TRANS/WP.29/2004/17  
2 December 2003

ПРЕДЛОЖЕНИЕ ПО ДОПОЛНЕНИЮ 3 К ПРАВИЛАМ № 106

(Шины для сельскохозяйственных транспортных средств)

Передано Рабочей группой по вопросам торможения и ходовой части (GRRF)

"Приложение 11

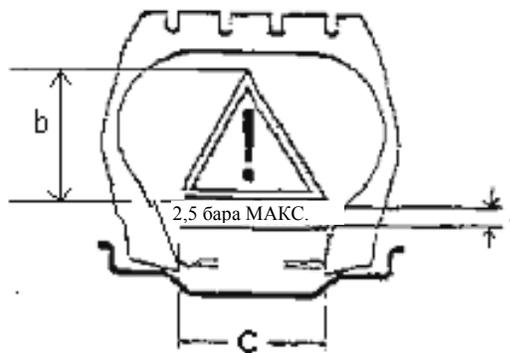
Приложение 11 изменить следующим образом:

ПРИМЕР ПИКТОГРАММЫ, КОТОРАЯ ДОЛЖНА ПРОСТАВЛЯТЬСЯ НА ОБЕИХ БОКОВИНАХ ШИНЫ ДЛЯ ЧЕТКОГО УКАЗАНИЯ МАКСИМАЛЬНОГО ДАВЛЕНИЯ ВОЗДУХА В ШИНЕ, КОТОРОЕ НЕ ДОЛЖНО ПРЕВЫШАТЬСЯ ДЛЯ ОБЕСПЕЧЕНИЯ НАДЛЕЖАЩЕЙ ПОСАДКИ БОРТА НА ОБОДЕ ПРИ МОНТАЖЕ ШИН

a = мин. 2 мм (высота маркировки)

b = мин. 12 мм для шин, имеющих высоту профиля  $\leq 120$  мм  
мин. 18 мм для шин, имеющих высоту профиля  $> 120$  мм

c = мин. 14 мм (ширина маркировки)

Пиктограмма должна быть проставлена на обеих боковинах.

Значение давления воздуха в шине (2,5 бара на приведенном примере) должно соответствовать указанному в пункте 4.1.14 настоящих Правил".
